**Verslag huishoudelijke elektrische installatie op laagspanning en zeer lage spanning****Algemeen:**

Referentie: 011-20260825-03	Datum controle: 25/08/2026
Keurder: 011

Eigenaar:	Onbekend	EAN-code:	Onbekend
Adres installatie:	Belgiëlei 106 bus 7D, 2018 - Antwerpen	Nummer teller(s):	6262730
		Distributienetbeheerder installatie:	Fluvius
Datum uitvoering installatie:			
☒ Vóór 01/10/1981			
☐ Tussen 01/10/1981 en 01/06/2020			
☐ Vanaf 01/06/2020			
Type:			
☒ Woonenheid ☐ Niet-huishoudelijk ☐ PV ☐ Batterij ☐ Laadpaal

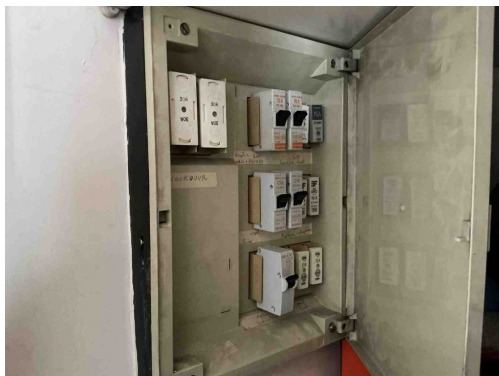
B17 - De voedingsspanning is niet op elk bord vermeld (Boek 1: 3.1.3.3).

Opmerking: Oa bord 1

B30 - De houder van de beveiliging in een huishoudelijke ruimte is niet voorzien van aangepaste kalibreerelementen (Boek1: 5.3.5.5).

Opmerking: Oa bord 1

B04 - De aanduiding van de kringen, klemmen en/of schakelapparatuur ontbreekt, is onjuist of is onvolledig (Boek 1: 3.1.3.1/5.1.6.1).

Opmerking: Oa bord 1

D08 - De nodige markeringen op de beveiligingstoestellen ontbreken of zijn onleesbaar (Boek 1: 5.3.5.5).

Opmerking: Oa bord 1

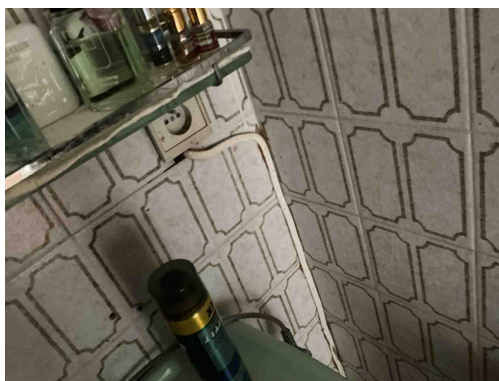
B17 - De voedingsspanning is niet op elk bord vermeld (Boek 1: 3.1.3.3).

Opmerking: Oa bord 1

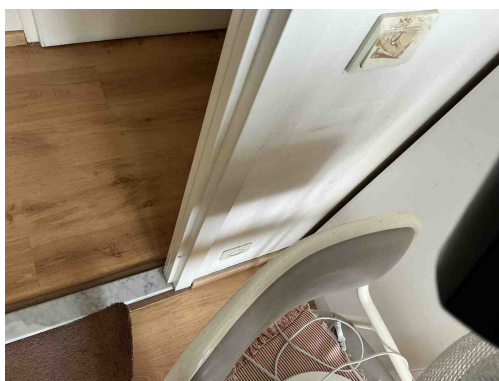
C38 - Het gebruikte kabeltype (snoerkabel) voldoet niet aan de specificaties die van toepassing zijn op voedingsleidingen voor vaste installatie (Boek 1: 1.4.2.1, 5.2.6.2).

Opmerking: Oa badkamer

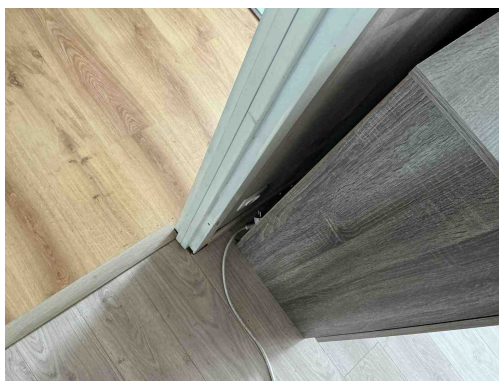
A20 - Er bevindt zich een contactdoos zonder beschermingsgeleider in de elektrische installatie. Deze is niet geplaatst achter een differentieelstroombeschermingsinrichting met grote (max. 30mA) of zeer grote (max. 10mA) gevoeligheid.

Opmerking: Oa slaapkamer, woonkamer

T11 - De contactdozen waarvan de toegekende stroomsterkte maximaal 16A en de toegekende spanning maximaal 250V bedraagt en niet bedoeld zijn voor de voeding van een of meerdere verbruikstoestellen voor een specifiek doel en niet geplaatst zijn in of op schakel- en verdeelborden, beschikken niet of IPXX-D (incl. gemeenschappelijke delen residentieel geheel) (Boek 1: 4.2.2.3/5.3.5.2).

Opmerking: Oa slaapkamer, woonkamer

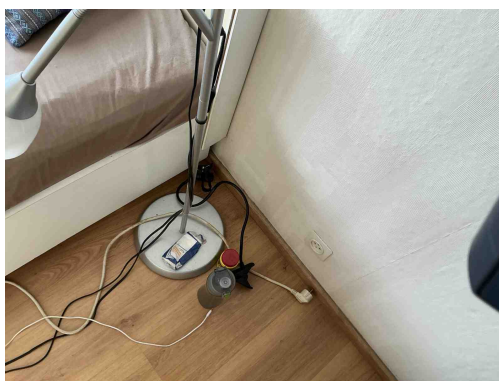
A20 - Er bevindt zich een contactdoos zonder beschermingsgeleider in de elektrische installatie. Deze is niet geplaatst achter een differentieelstroombeschermingsinrichting met grote (max. 30mA) of zeer grote (max. 10mA) gevoeligheid.

Opmerking: Oa slaapkamer , woonkamer

T11 - De contactdozen waarvan de toegekende stroomsterkte maximaal 16A en de toegekende spanning maximaal 250V bedraagt en niet bedoeld zijn voor de voeding van een of meerdere verbruikstoestellen voor een specifiek doel en niet geplaatst zijn in of op schakel- en verdeelborden, beschikken niet of IPXX-D (incl. gemeenschappelijke delen residentieel geheel) (Boek 1: 4.2.2.3/5.3.5.2).

Opmerking: Oa slaapkamer , woonkamer

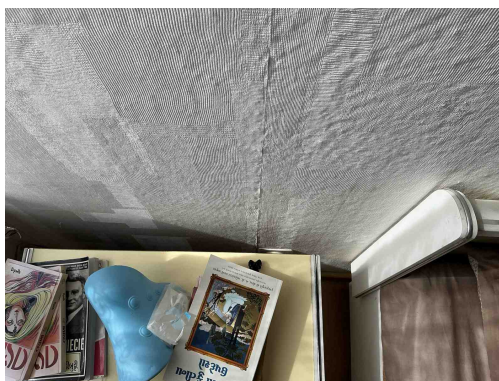
A20 - Er bevindt zich een contactdoos zonder beschermingsgeleider in de elektrische installatie. Deze is niet geplaatst achter een differentieelstroombeschermingsinrichting met grote (max. 30mA) of zeer grote (max. 10mA) gevoeligheid.

Opmerking: Oa slaapkamer , woonkamer

T11 - De contactdozen waarvan de toegekende stroomsterkte maximaal 16A en de toegekende spanning maximaal 250V bedraagt en niet bedoeld zijn voor de voeding van een of meerdere verbruikstoestellen voor een specifiek doel en niet geplaatst zijn in of op schakel- en verdeelborden, beschikken niet of IPXX-D (incl. gemeenschappelijke delen residentieel geheel) (Boek 1: 4.2.2.3/5.3.5.2).

Opmerking: Oa slaapkamer , woonkamer

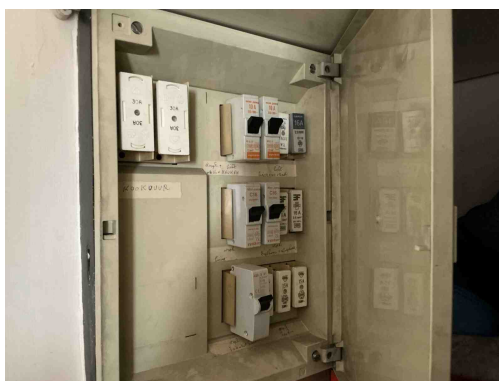
A20 - Er bevindt zich een contactdoos zonder beschermingsgeleider in de elektrische installatie. Deze is niet geplaatst achter een differentieelstroombeschermingsinrichting met grote (max. 30mA) of zeer grote (max. 10mA) gevoeligheid.

Opmerking: Oa slaapkamer, woonkamer

T11 - De contactdozen waarvan de toegekende stroomsterkte maximaal 16A en de toegekende spanning maximaal 250V bedraagt en niet bedoeld zijn voor de voeding van een of meerdere verbruikstoestellen voor een specifiek doel en niet geplaatst zijn in of op schakel- en verdeelborden, beschikken niet of IPXX-D (incl. gemeenschappelijke delen residentieel geheel) (Boek 1: 4.2.2.3/5.3.5.2).

Opmerking: Oa slaapkamer, woonkamer
